Melder: Grolimund Anton

Datum: 18.02.2023

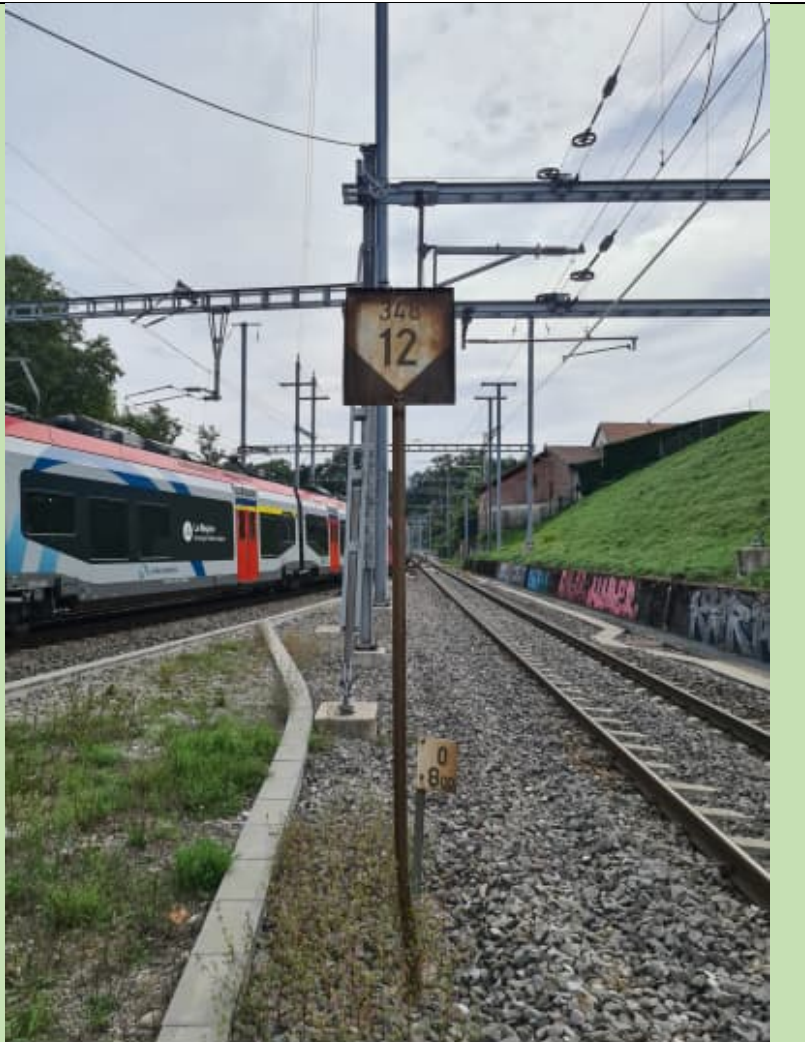
111	St-Jean	61.645 (Point culminant)	15	Genève	L'indicateur de déclivité manque. Il faut un indicateur de déclivité selon figure 270 du R 300.2 avec le chiffre « 12 » pour le début de la pente en pour mille et la longueur en mètres de « 835 ». A poser sur le mât n°34 à 3,5 m de hauteur
111	St-Jean	61.645 (Point culminant)	15	Châtelaine	L'indicateur de déclivité manque. Il faut un indicateur de déclivité selon figure 270 du R 300.2 avec le chiffre « 15 » pour le début de la pente en pour mille et la longueur en mètres de « 305 ». A poser au mur à 3,5 m de hauteur
111	St-Jean-Châtelaine	61.950	571	Genève	L'indicateur de déclivité manque. Il faut un indicateur de déclivité selon figure 269 du R 300.2
